『福島第一原子力発電所第1～4号機に対する
「中期的安全確保の考え方」に基づく施設運営計画に
係る報告書』の補正内容について

多核種除去設備のホット試験開始に向けた対応

平成24年10月19日
東京電力株式会社

多核種除去設備のホット試験は、経済産業省原子力安全・保安院（以下、NISA）より提示された以下の7項目への対応を原子力規制庁へ報告し、試験を開始する予定

多核種除去設置エリア 漏えい拡大防止堰の設置箇所

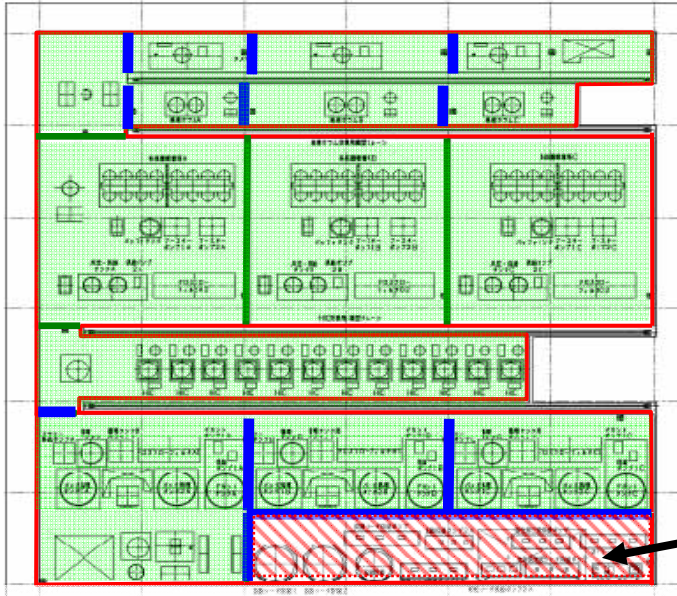
『A系の漏えいにより他系統へ悪影響を及ぼさないよう、拡大防止堰等を設置すること』に関する対応

- ✓ 既設の堰に加え、多核種除去設置エリア内に漏えい拡大防止堰を増設する。

多核種除去設備設置エリア 雨除けカバー敷設範囲

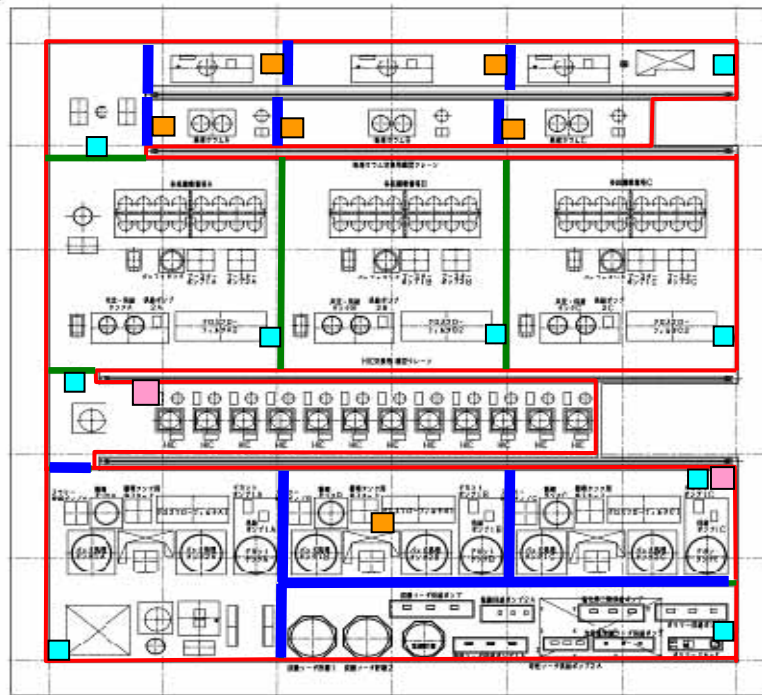
『降雨等により床面に水溜まりが残っている場合は運転しないこと（漏えい検知ができないため）』に関する対応

- ✓ 放射性物質を内包する機器が設置されているエリア内に雨水が浸入しないよう、下図に示す範囲に雨除けカバーを敷設する。
- ✓ 雨除けカバーを設置することにより、降雨時においても漏えいを検知することが可能であることから、降雨時も運転を継続する。
- ✓ 台風等エリア内に雨水の浸入する可能性がある場合は、設備を停止する。
- ✓ 今後、雨水の浸入を防止する雨除けカバーに代わる上屋（南北約60m、東西約60m、高さ約19m）を設置する。

放射性物質を内包しない機器（薬液供給設備）設置エリア：雨除けカバーは不要

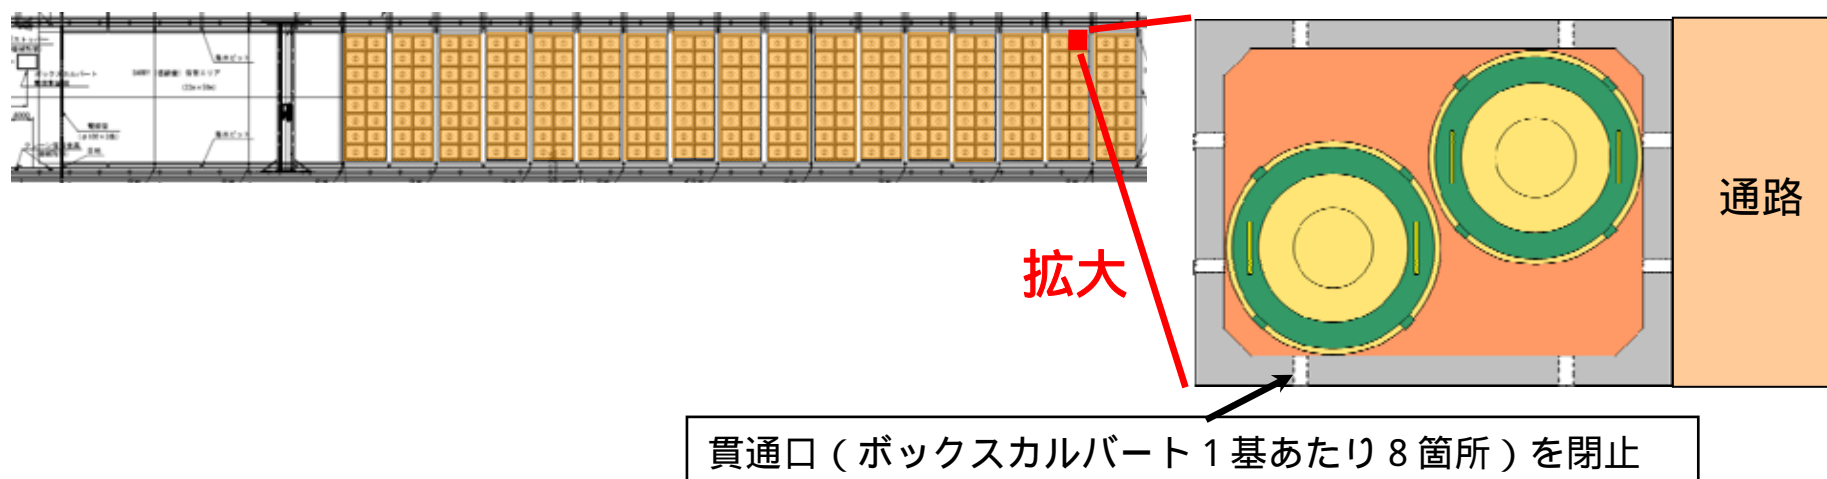
『漏えいを早期検知し、必要な対応ができるよう万全の体制を敷くこと。
HIC*は漏えいするものとして適切に監視すること。』に関する対応

- ✓ カメラ及びエリア放射線モニタによる監視を行う。
- ✓ スキッド外で漏えいが発生した際の検知性を確保するため、堰で区画された各エリア毎にコンクリート床面に漏えい検知器を設置する。
